Câmara Municipal de Lisboa

Informação n.º
e-REG/INF/2023/27182

Assunto: Edificação - Licença (e-EDI/2023/436)

Local: Avenida da Índia / Rua das Hortas / Ruas da Praia de Pedrouços
Freguesia: Belém

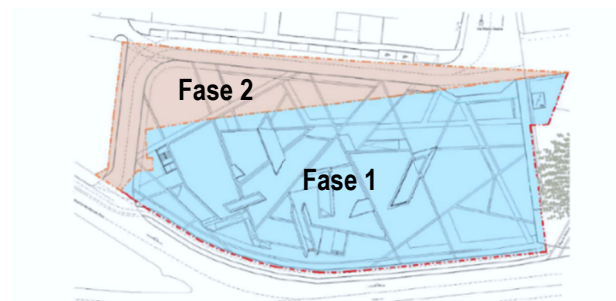
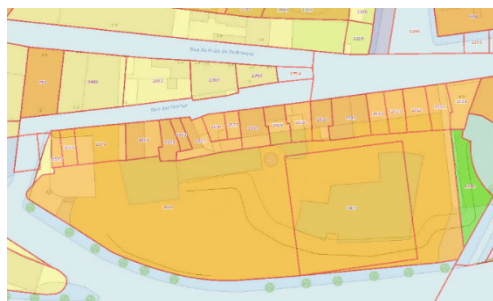
A Azul a **Fase 1** e a Bege a **Fase 2** - o faseamento resulta da disponibilidade do acesso ao terreno da fase 2 que se encontra actualmente ocupado com construções.
